REJONOWY ZARZĄD INFRASTRUKTURY
Bydgoszcz

Dotyczy: postępowania o udzielenie zamówienia publicznego na budowę kuchni i stołówki w m. Grupa z. 11669 (Spr. nr WIB/PN/1/R/9)

Informuję, że w przedmiotowym postępowaniu wpłynęło pytanie dotyczące treści SWZ, na które zgodnie z art. 284 ust. 1 ustawy Prawo zamówień publicznych Zamawiający udziela odpowiedzi:

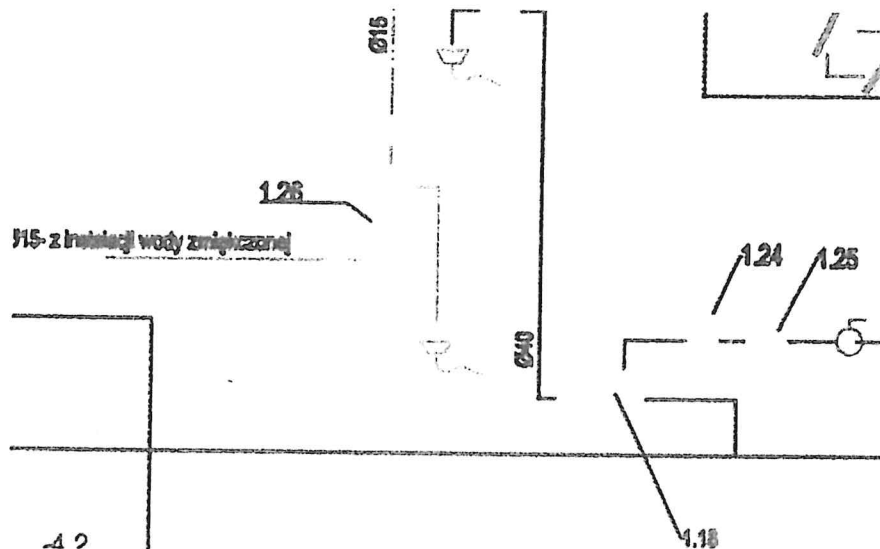
2. *Prosimy o potwierdzenie że cała armatura (odwadniacze, zawory odcinające, filtry) na instalacji kondensatu pary powinna zostać wykonana ze stali nierdzewnej?*

Odp. Zamawiający potwierdza, że armatura kondensatu powinna być wykonana ze stali nierdzewnej.

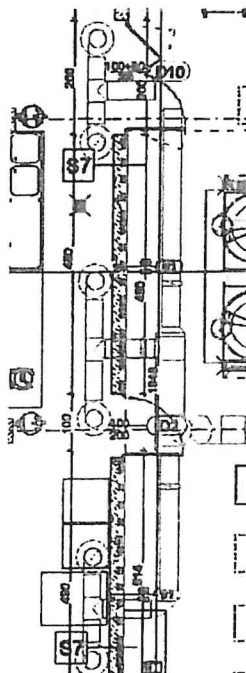
61. Nie ma możliwości dobrania wind do zaprojektowanych szybów. Błąd jest np. w szerokości szybów W3 i W4, ponieważ dla szerokości otwierania drzwi 1300mm szerokość szybu powinna być w przedziale 2300-2400mm, a w projekcie jest tylko 2090mm. Czy jest możliwość powiększenia szybów windowych?

Odp. Wykonać szyby windowe zgodnie z opisem PW TOM II. Opis zawiera charakterystyki techniczne szybów windowych. Windy powinny być dostosowane do standardów transportu żywności. W opisie podany jest przykładowy producent wind. Zamawiający dopuszcza możliwość zmiany geometrii szybu pod wytyczne innego dostawcy po opracowaniu przez Oferenta niezbędnej dokumentacji zamiennej oraz dokonaniu stosownych uzgodnień w trakcie realizacji robót w ramach przewidzianej ustawą Prawo budowlane procedury nieistotnego odstąpienia od zatwierdzonego projektu budowlanego oraz wydanej decyzji o pozwoleniu na budowę.
